## 弊社製コンクリートミキサ車のリコール実施に関するお知らせ

改善箇所説明図

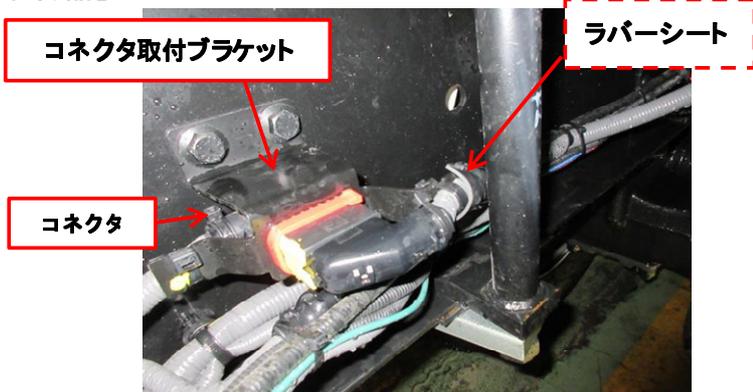
コネクタ取付ブラケットの加工指示が不適切なため、裏面のコネクタが破損しているものがある

基準不適合箇所

全車両、ブラケットを新品に交換し、加えてシャシ側配線にラバーシートを追加します。尚、コネクタが破損している場合はコネクタを新品に交換します。

コネクタ取付ブラケット

ラバーシート

コネクタ
